改善箇所説明図

不具合発生箇所: 左後車輪の取付けボルト・ナット (6箇所 又は型式により8箇所)

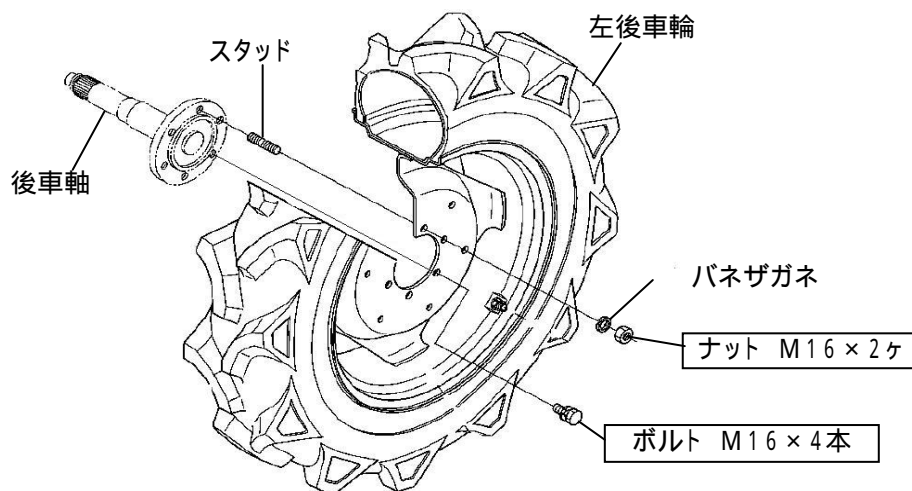
不具合内容:

左後車輪の取付けボルト・ナットの締付け力が不足しているものがある。

そのため、そのまま使用し続けると、最悪の場合、左後車輪が脱落するおそれがある。

改善の内容:

全車両、左後車輪の取付けボルト・ナットを点検し、締付け力不足の場合は正規の締付け力で締付ける。また損傷がある場合は新品に交換する。

識別:

左後車軸 先端のセンター穴に白マークを入れる。
